# 女川原子力発電所第2号機 建屋の地震影響を踏まえた機器・配管系の 耐震評価について(指摘事項に対する回答)

2021年 9月14日  
東北電力株式会社

## 前回審査会合(6/1)における指摘事項及び回答概要(1/2)

### (1) 地震応答解析に用いた建屋ー大型機器連成地震応答解析モデル

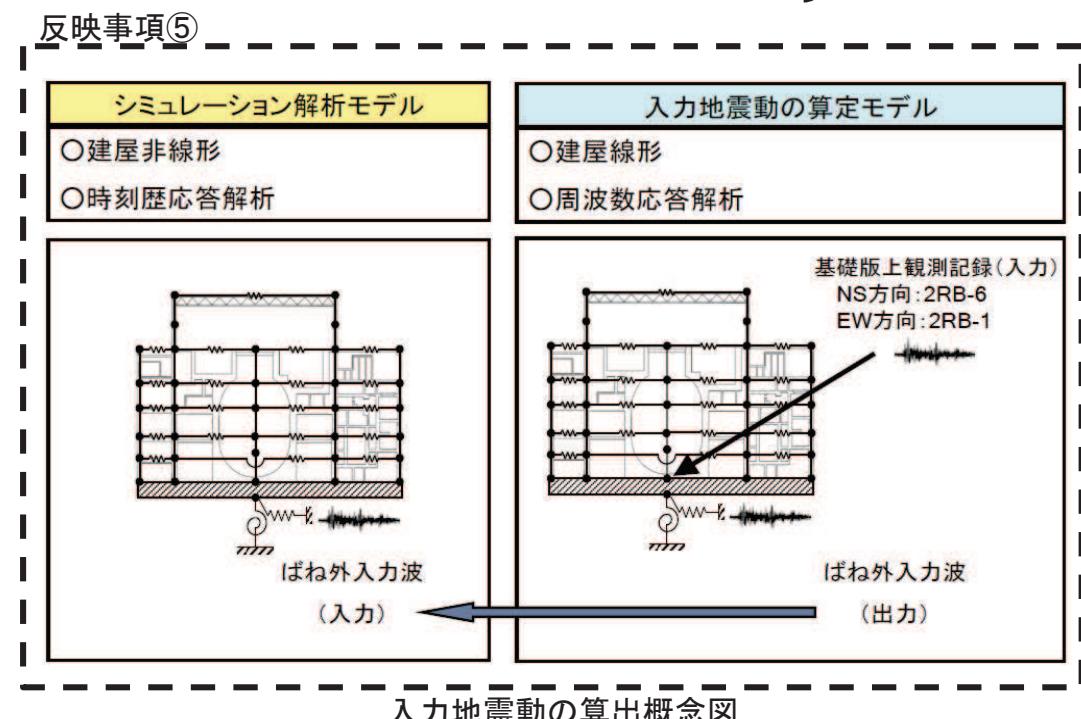
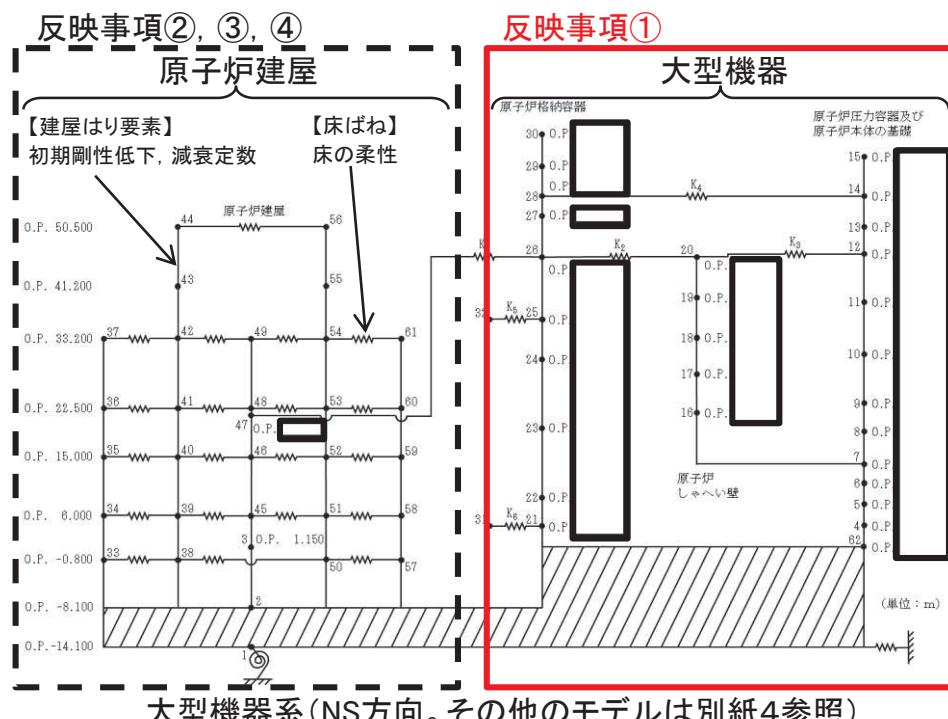
指摘事項	指摘事項に対する回答	記載箇所
<p>②-1 3.11地震及び4.7地震に対する疲労累積係数が、工認の耐震評価における疲労累積係数に比べて非常に小さな結果となっている要因について説明すること。</p>	<ul style="list-style-type: none"> <li>・今回工認と3.11/4.7地震の疲労評価フローとの比較検討により、疲労累積係数に影響を与える要因として、入力地震動、繰返しピーク応力強さ、等価繰返し回数設定の保守性を抽出した。</li> <li>・これら要因による影響を定量的に分析した結果、3.11/4.7地震に対する疲労累積係数が工認に対して小さな結果となっている主要因は、3.11/4.7地震により設備に負荷された繰返しピーク応力強さが小さいことであることを確認した。</li> </ul>	P6～P8, 別紙2-1～ 別紙2-5
<p>②-2 また、疲労評価について、数モデルの配管系を代表として評価を行い、疲労累積係数0.01を閾値として設定しているが、これらの配管系を代表とするとの妥当性及び機器の疲労評価への適用性について説明すること。</p>	<ul style="list-style-type: none"> <li>・疲労評価の対象配管は、既往の評価における地震影響(慣性力)及び運転時の熱影響による疲労累積係数が最大となる配管に加え、地震影響(建屋間相対変位)による算出応力が最大となる配管を選定した。</li> <li>・疲労評価の対象機器は、既工認の評価における地震影響(慣性力)及び運転時の熱影響を合算した疲労累積係数が最大となる原子炉圧力容器の給水ノズルを選定した。</li> <li>・3.11/4.7地震に対する原子炉圧力容器の給水ノズルの疲労累積係数が十分小さいことから、今回工認における機器の疲労評価に対しても、配管と同様、疲労累積係数に0.01を見込む。</li> </ul>	P9～P10, 別紙3-1, 別紙3-2
<p>③-1 3.11地震及び4.7地震に対する健全性確認として地震応答解析を実施しているが、このうち建屋一大型機器連成地震応答解析について、解析モデル及び解析条件の詳細を説明すること。</p>	<ul style="list-style-type: none"> <li>・3.11/4.7地震に対する建屋一大型機器連成地震応答解析については、建設時の地震応答解析モデル及び解析条件をベースとして、原子炉建屋のシミュレーション解析結果及び地震発生時のプラント状態(3.11地震時：原子炉起動直後、4.7地震時：原子炉停止中)を反映した解析モデル及び解析条件としていることの詳細を示す。</li> </ul>	P11～P12, 別紙4

- 3.11/4.7地震の地震応答解析に用いた建屋ー大型機器連成地震応答解析モデル(大型機器系及び炉内構造物系)は、建設時の地震応答解析モデルをベースとして、原子炉建屋のシミュレーション解析結果\*及び地震発生時のプラント状態(3.11地震時:原子炉起動直後, 4.7地震時:原子炉停止中)を反映している。
- 建屋ー大型機器連成地震応答解析モデル及び解析条件への反映事項は、以下のとおり。

- ② 原子炉建屋の乾燥収縮及び地震によるコンクリートのひび割れによる初期剛性の低下
- ③ 原子炉建屋の床の柔軟性の考慮
- ④ 原子炉建屋コンクリートの減衰定数
- ⑤ 解析モデルへの入力地震動

### (1) 応答倍率法を適用した設備の構造強度評価

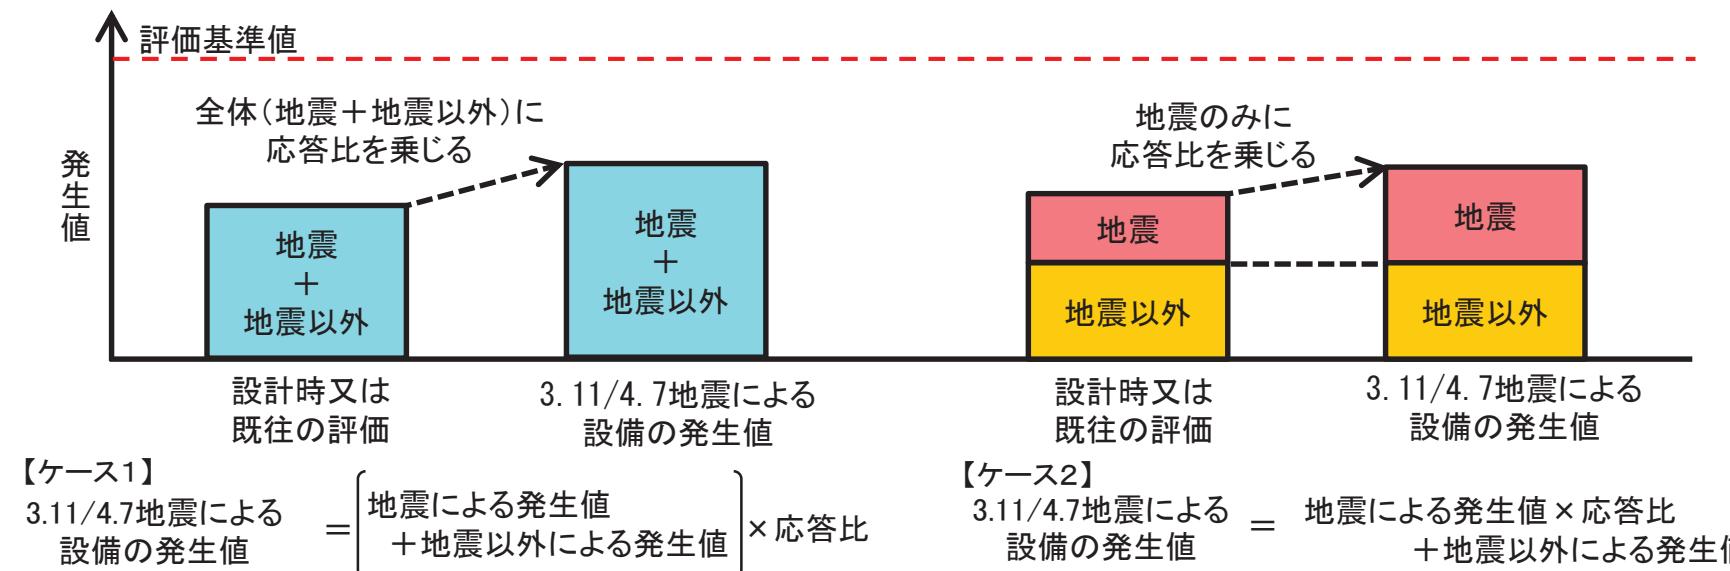
<p>③-2 また、設備の地震応答解析で応答倍率法を適用している設備について算出過程を説明すること。</p>	<ul style="list-style-type: none"> <li>・設備の地震応答解析で応答倍率法を適用している設備について、評価に用いた応答比とともに、地震による発生応力等の算出過程を示す。</li> </ul>	P13～P14 別紙5

- 3.11/4.7地震に対する地震応答解析における構造強度評価は、段階的に評価(①簡易評価、②設計時と同等の評価、③詳細評価)を実施しており、①簡易評価(応答倍率法の適用)では、設計時又は既往の評価に応答比を乗じることで3.11/4.7地震による設備の発生応力等を算出している。
- 応答比は、下式のとおり、3.11/4.7地震時の地震力と設計時又は既往の評価の地震力から求める。

- 簡易評価(応答倍率法の適用)による発生応力等の算出方法としては、下図のとおり、ケース1【全体(地震+地震以外)に応答比を乗じる】及びケース2【地震のみに応答比を乗じる】がある。
- なお、ケース1の算出方法は、全体(地震+地震以外)に応答比を乗じるため、保守的な評価結果となる。ケース1による評価で評価基準値を満足しない等、より精緻な値を求める場合はケース2を適用する。
